ZARZĄD TRANSPORTU MIEJSKIEGO

ZTM-NPZ-NPZ1-2210-~~287~~ -2015/MKO

Dotyczy: przetarg nieograniczony nr 47/2015 na wykonanie Systemu Pobierania Opłat na parkingach strategicznych „Parkuj i Jedź” (P+R) w m.st. Warszawa.

Rysunek 1: Widok tablicy

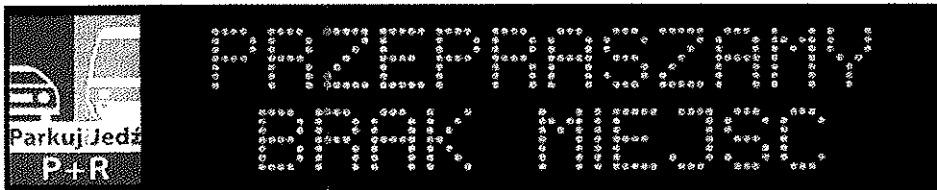
Proszę podać parametry wszystkich tablic zmiennej treści, które są aktualnie zainstalowane i które podlegają integracji z systemem lub wymianie.

Parametry wyświetlaczy i tablic informacyjnych ze znakami o zmiennej treści zamontowanych na parkingu P+R Metro Stokłosy:

WYŚWIETLACZ PARKINGOWY RTNM P1V4-16x80-GO-ETH+LOGO
